Bergvennen en
Brecklenkampse Veld

Reactienota inspraak en vooroverleg Natura 2000-beheerplan, Provinciaal Inpassingsplan en Nota Reikwijdte en Detailniveau

Status: Ontwerp
IMRO-idn: NL.IMRO.9923.ipBergvennenBV-on01

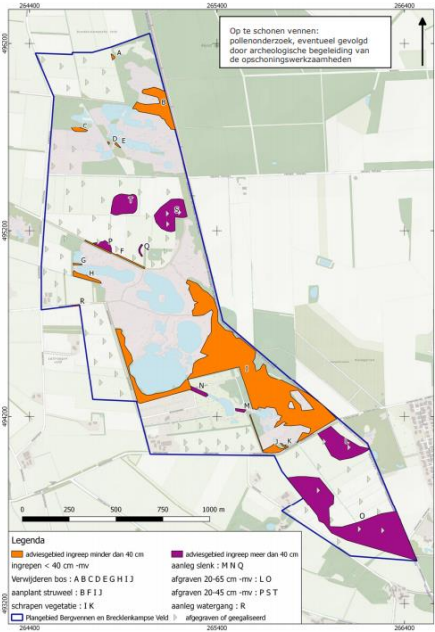
12.4	Cliënt twijfelt of het doel van dit plan bereikt kan worden Het plan is volgens cliënt niet haalbaar. In de toelichting van het voorontwerp wordt het volgende doel vermeld: <i>"Uitgangspunt van de ontwikkelopgave is dat naast het behalen van de natuurdoelen in het Natura 2000-gebied, effecten van de maatregelen voor agrarische ondernemers worden voorkomen. En als dat niet gaat, dan zullen deze effecten worden gemitigeerd dan wel gecompenseerd. Hiermee moet achteruitgang van de landbouwstructuur in het gebied zo veel mogelijk worden voorkomen."</i> Cliënt vreest echter juist dat de gronden minder productie opleveren, omdat er minder bemest mag worden. De gronden met de bestemming "natuur" mogen alleen onder bepaalde voorwaarden bemest worden. Dit	Het is juist dat er agrarische percelen in het plangebied beperkingen krijgen. Om die reden is de provincie momenteel met alle partijen die eigendom hebben, waaronder met u, in gesprek over mitigatie of compensatie.	Nee
